訂正のお願い

2009.10 株式会社自研センター

*No.J-366 ホンダ オデッセイ 2004年3月(RB1系) を下記の通り訂正いたします。

P.86 ボデー寸法図 ■ アップボデー実測寸法

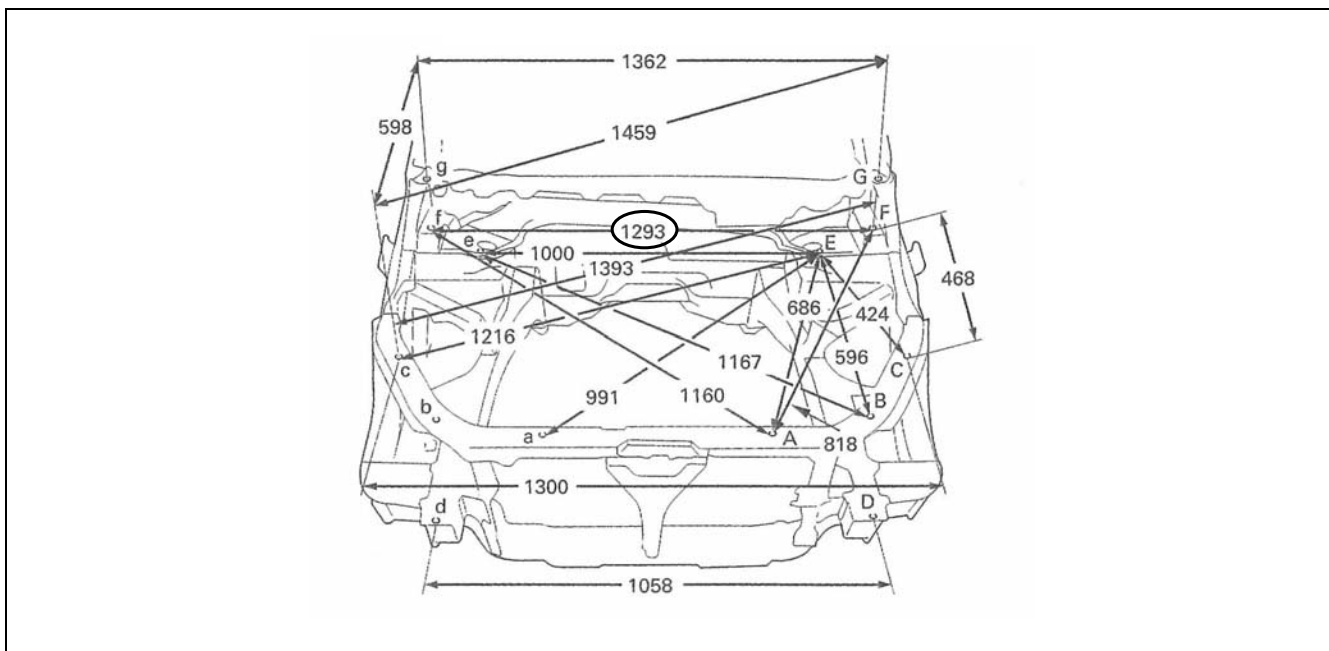
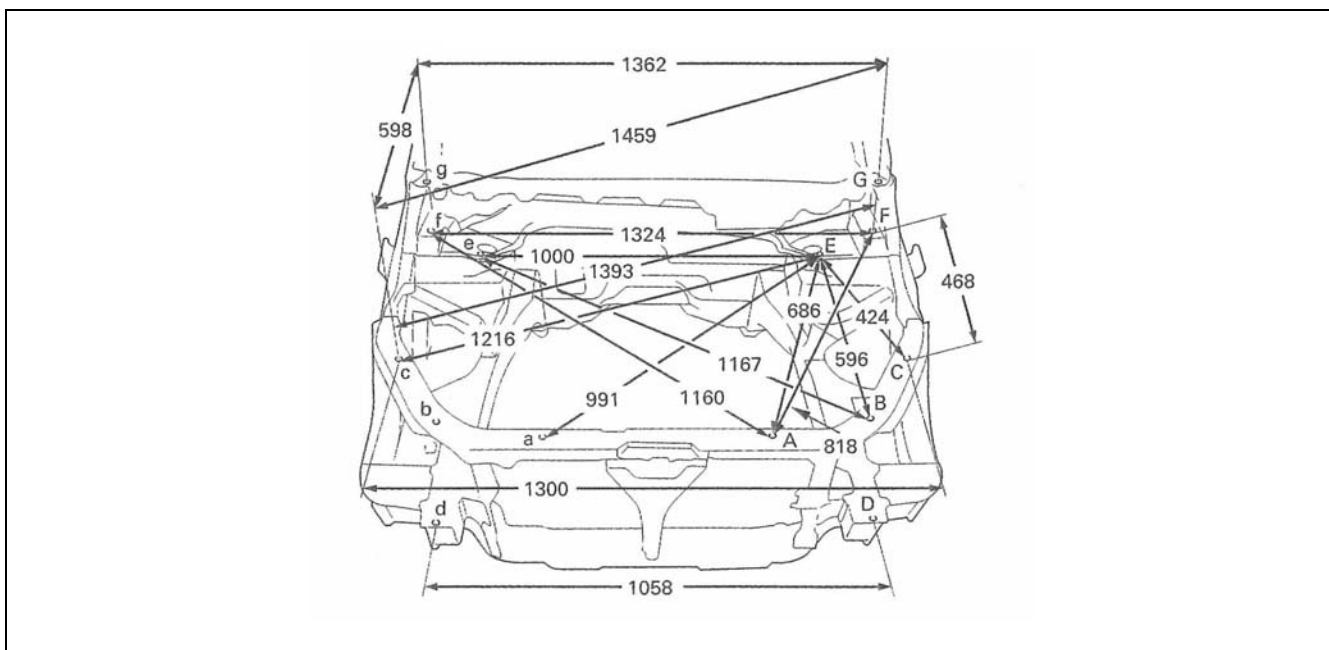
寸法に誤りが有ったため、差し替え願います。

旧

○：誤り箇所

新

P.96 ボデー寸法図

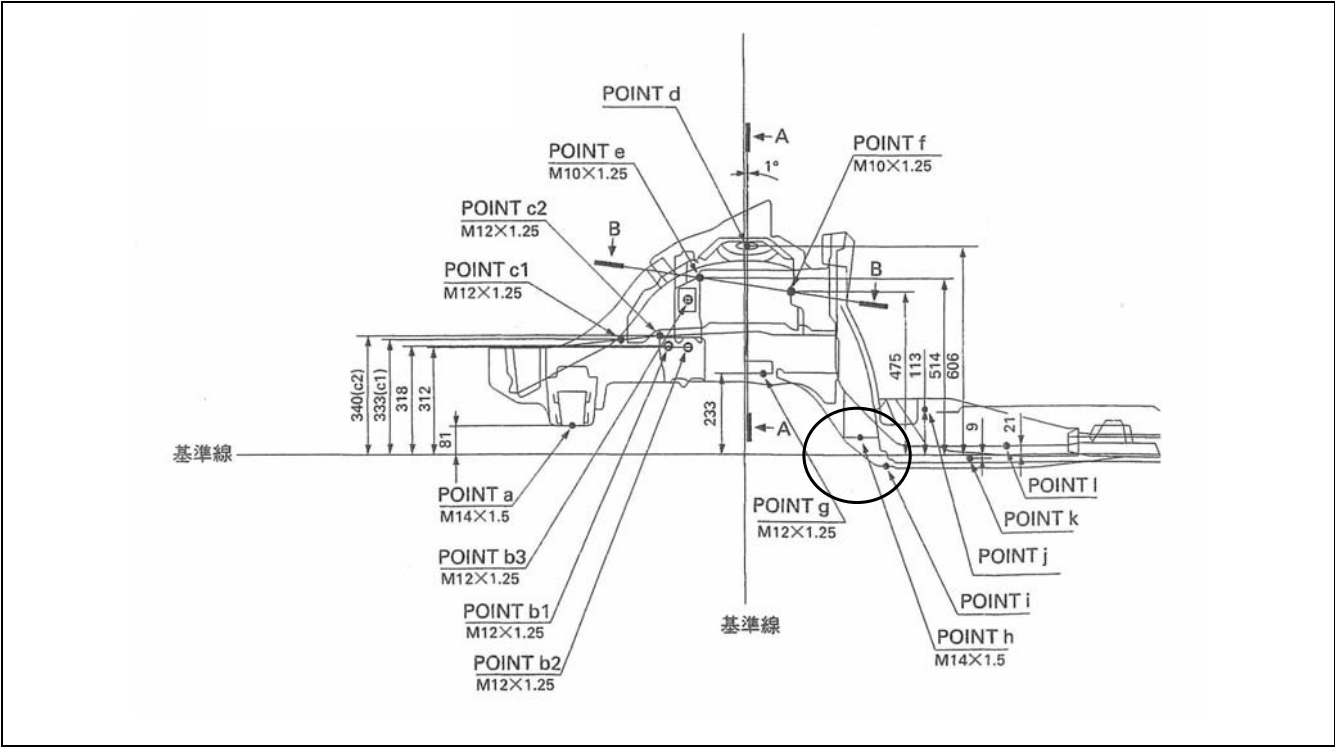
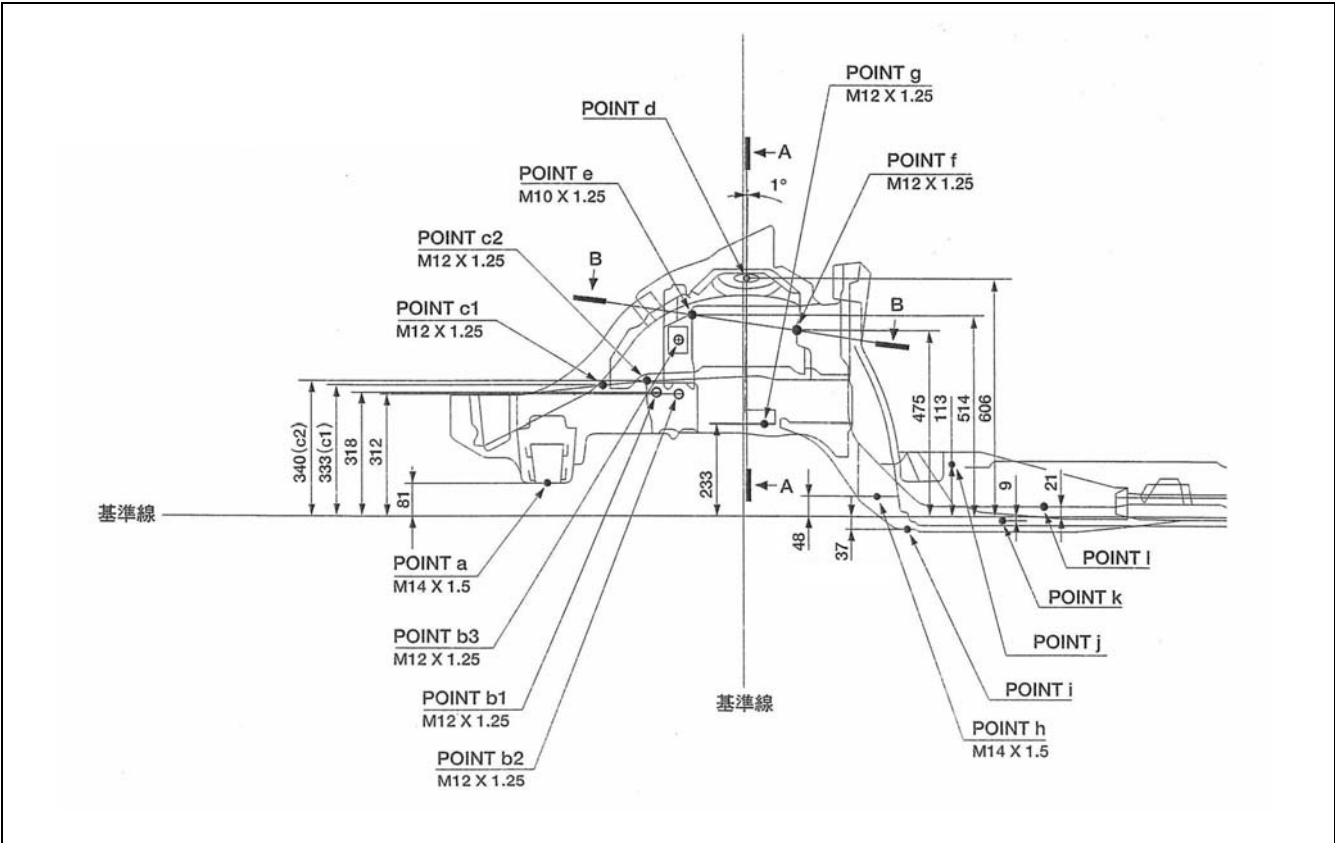
寸法に誤りが有ったため、差し替えます。

旧

新
